Industriemuseum Chemnitz

Wettbewerbsart: Offener Realisierungs-Wettbewerb in zwei Bearbeitungsphasen

4. Preis: Bertsch Architekten, Berlin
Alexander Bertsch, Norbert Wangen

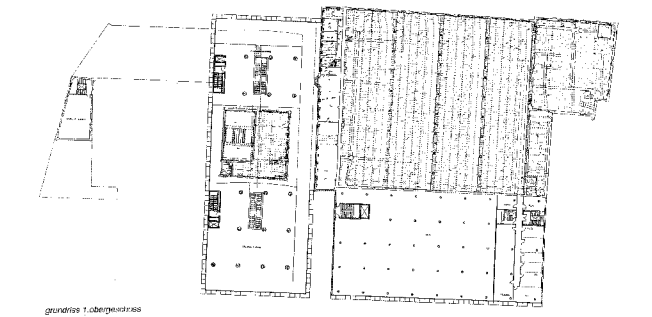
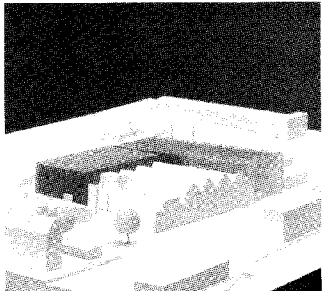
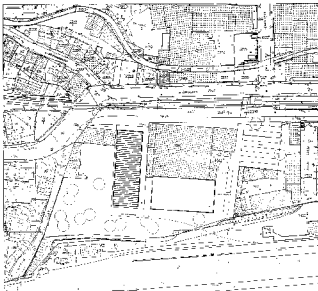
Preisgerichtsempfehlung: Zwei überwiegend verglaste Hallen, von denen eine die Maschinenhaus überbaut, schließen an die Gießereihalle an.
Mit einer Höhe von 21 Metern präsentiert sich die neue Ausstellungshalle mit dem Haupteingang an der Kuppel-Drahe und hinter der zu erhaltenen Kuppelwand prominent im Chemnitzer Stadtbild. Der Vorkörper zwingt durch die Anordnung des neuen IMC eine stark ikonische, indem bestehende Bauteile und Neubauten aneinander vorstrahlen.
Die kompletten zusammenhängenden Museumsflächen sind insbesondere durch die direkte Anordnung des neuen Depots gut geeignet für ein Industriemuseum. Die Konzeption der Ausstellungshalle ist aber ungenügend durch die Platzierung der drei Zugänge zu den Räumen oder durch die Wechselausstellung in 1. OG ist wegen der offenen Verbindung zu den Dauerausstellungen

räumen im 2. OG aufreiter ungenügend platziert und hat nur ein Drittel der geforderten Raumgröße. Der Bürotrakt ist nur über Depot und Ausstellungstraum mit dem Foyer verbunden. Das Gebäude ist zu über eine Freiwandung ist nur zu Lasten des Vortragssaales möglich und deshalb ungeschickt gelöst.
Der Multifunktionsraum ist funktional nicht angebunden. Obwohl der Neubau durch seine Anbindung an die bestehende Baubauweise eine relativ geringe Außenfläche hat, und der Vorkörper den dahinter liegenden Betonwänden als Spiegelmass eine passive Solarenergienutzung zueignet, ist das Energiekonzept des Projektes insbesondere wegen des Aufwandes der vollverglasten Fassaden fraglich.
Die denkmalpflegerischen Belange werden durch Erhalt und Einbindung aller denkmalgeschützten Gebäude voll gewahrt.
Die Überdeckung des stark gefährdeten ehemaligen Maschinenhauses ist aber ungenügend durch die Platzierung der drei Zugänge zu den Räumen oder durch die Wechselausstellung in 1. OG ist wegen der offenen Verbindung zu den Dauerausstellungen

Har durchgearbeitet. Die Wirtschaftlichkeit bedarf insbesondere wegen des ungenügenden Volltusses von BR1 zu BR2 eine Überplanung.
